**CCR-VIA – COMITATO DI COORDINAMENTO REGIONALE PER LA
VALUTAZIONE D'IMPATTO AMBIENTALE**

Giudizio n° 3079 del 29/08/2019

Oggetto Progetto di modifica sostanziale di un esistente impianto per il recupero di rifiuti non pericolosi consistenti in carta, plastica e metalli

Tipo procedimento VERIFICA DI ASSOGGETTABILITA' AMBIENTALE ai sensi dell'art. 20 del D.Lgs. N° 152/2006 e ss.mm.ii.

Ubicazione non in scala del Sondaggio a carotaggio continuo attrezzato a piezometro

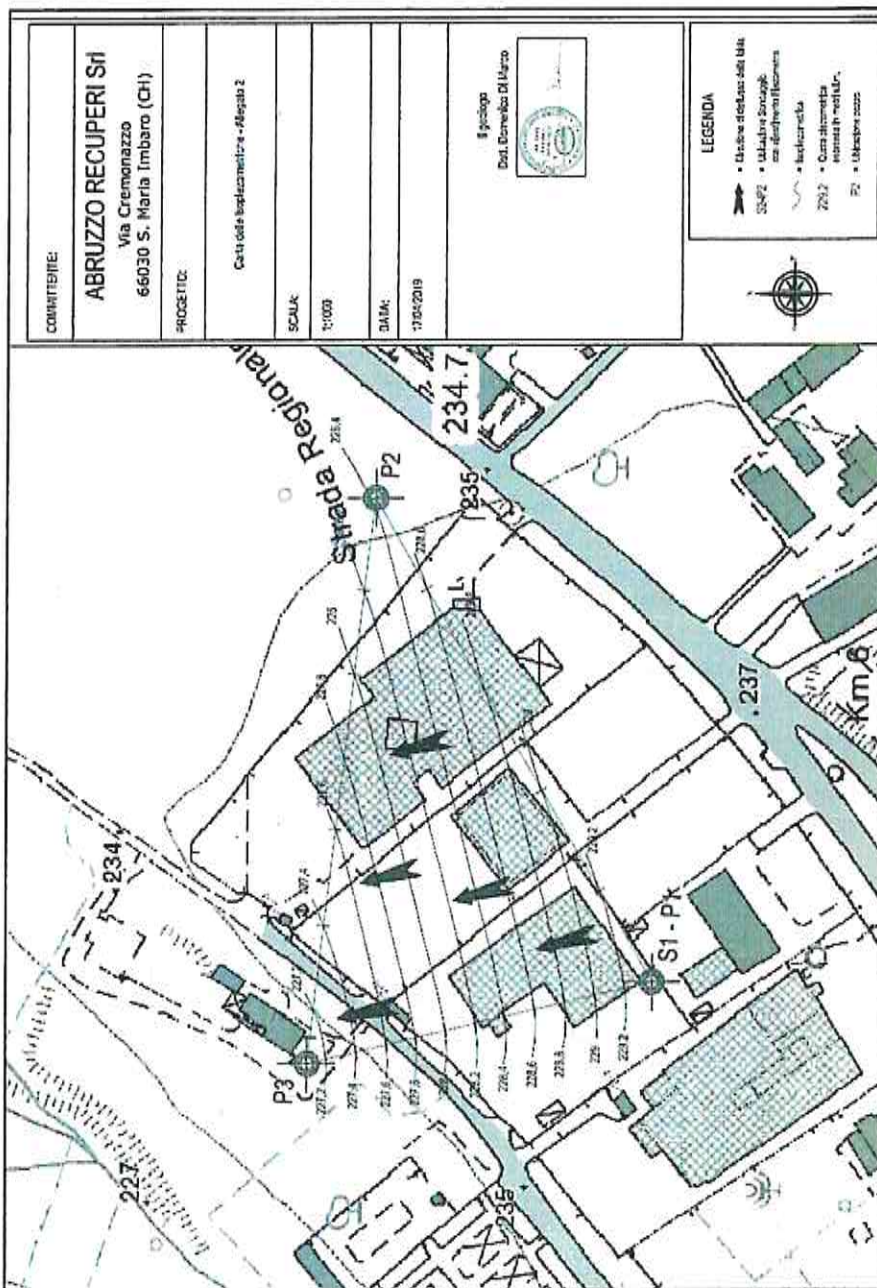
In merito al punto 1) del giudizio n.2999 ovvero "produrre un Relazione Geologica- Idrogeologica sito specifica" la Ditta, in data 07/03/2019, ha preliminarmente svolto una riunione con l'Area Tecnica di ARTA. Nell'elaborato dal titolo "Presentazione Risultati Indagini", facente parte della documentazione integrativa presentata nella riattivazione dell'istanza, il tecnico afferma che "sulla base di quanto concordato con il dipartimento ARTA, come da verbale del 07/03/2019, la ditta Abruzzo Recuperi Srl ha provveduto:

a) alla realizzazione di n.1 sondaggio attrezzato a piezometro dove è stata individuata la stratigrafia.

- da 0,5 metri a 2,0 metri depositi ghiaiosi
- da 2,0 metri a 17,1 metri alternanza di limi argillosi con livelli sabbiosi
- da 17,1 metri a 20,0 metri limo argilloso con silt di colore grigio.

b) alla ricostruzione del livello di falda individuando ulteriori n. 2 punti utili alla ricostruzione della superficie piezometrica.

Il tecnico conclude che "dalla ricostruzione si evince che la direzione delle linee di flusso della falda è circa NNW. Il valore della soggiacenza è circa 6,5 metri"

Dalla lettura di quest'ultimo il tecnico ha rilevato una profondità di falda a 5,8 m dal p.c.
